NO. FAS-067A

1. 標 題 オルタネータ・クーリング・ファン (P/N PU-1605A) の交換
2. 適用機体 FA-200シリーズの機体でオルタネータ (P/N ALZ-8401) を装備している機体。
3. 適用度 指令事項
4. 目 的 標記ファンの不具合を防止するため。
5. 指 示 標記ファン (P/N PU-1605A) を改良型のファン (P/N 90-2241) と交換する。
6. 実施時期 サービス通信 FAS-067に基づく最終検査から100時間を経過する時又は1972年12月31日のいずれか早い時まで本サービス通信 FAS-067A にしたがって交換を実施する。
7. 承 認 航空局承認済 (No-東-056) 47-12-6
8. 所要部品 ファンの交換には下記の部品が必要である。

第1図 クーリング・ファン取付要領図

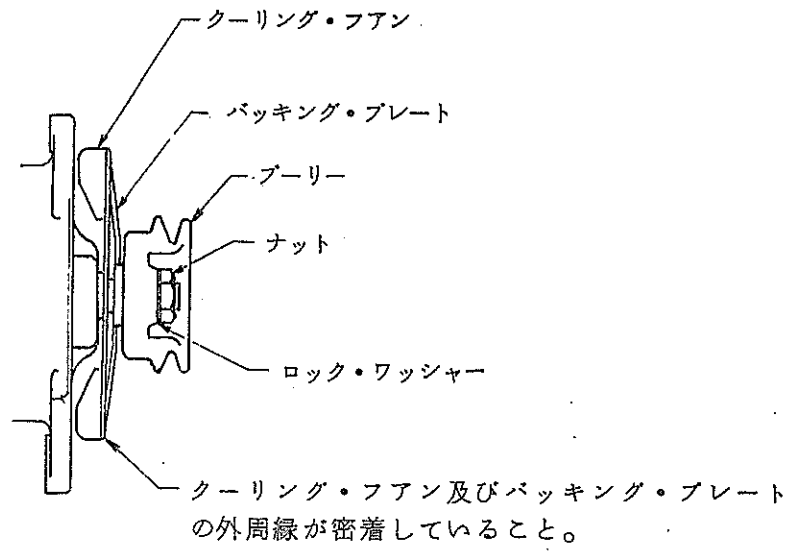
- (4) 第 1 図に示す如く新しいクーリング・ファンを取付ける。

新しいクーリング・ファンは厚いアルミ板のファンと薄いアルミ板のバックング・プレート（押え板）からできている。(3)項の注意は取付の際にも必要である。

- (5) バックング・プレートの外周縁がファンの外周縁と密着していることを確認し、プーリー、ロック・ワッシャー、ナットを取付け、35~40 ft-lb でナットを締付ける。
- (6) オルタネータをエンジンに取付ける。ベルト・テンションが規定値になるようサービス・マニュアル、第 3 章、表 3-5 (4/4) により調整する。
- (7) 下部エンジン・カウリングを取付ける。
